Betreft : Reactie van de Fietsersbond en GRACQ op het openbaar onderzoek voor de wijziging van de vergunning Parkway 21. Verbreden van de rijbaan van het laatste deel van de A12, en aanpassen van de fiets-voetgangersweg ligging in overeenstemming met de wegverbreding. (REF. 04/PFD/1844326)

Brussel, 21 februari 2024

'Verbreding' fietspad Madridlaan

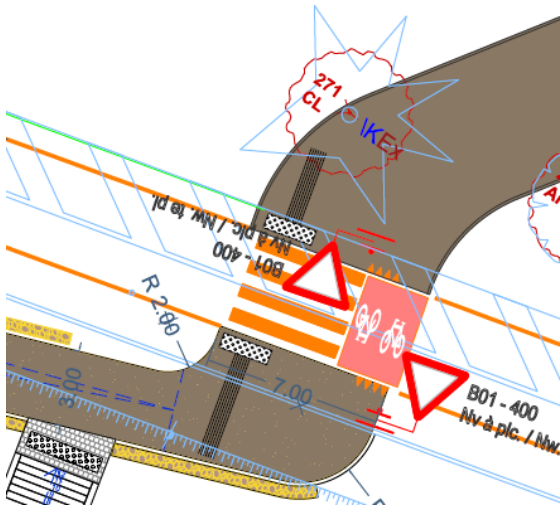
Het fietspad op de Madridlaan zal in het kader van dit project verbreed worden van de huidige 3,2 tot 4 meter om zo te beantwoorden aan de norm voor FietsGEN. Dit is tevens ook de breedte van de fiets snelweg die hierop aansluit en die het Brussels Gewest met Meise verbindt. De 4 meter wordt bekomen met een uitbreiding van beton met daartussen gras.

In theorie wordt hiermee tegemoetgekomen aan de norm van 4 meter, ware het niet dat deze uitbreiding in de praktijk voor fietsers geen meerwaarde heeft. Fietsers zullen niet uitwijken op deze 0,8 meter uitbreiding. Het is oncomfortabel en kan daarenboven tot valpartijen leiden.

Fietsersbond en GRACQ vragen voor een fietspad van 4 meter waarvan deze volledige breedte voor fietsers bruikbaar is.
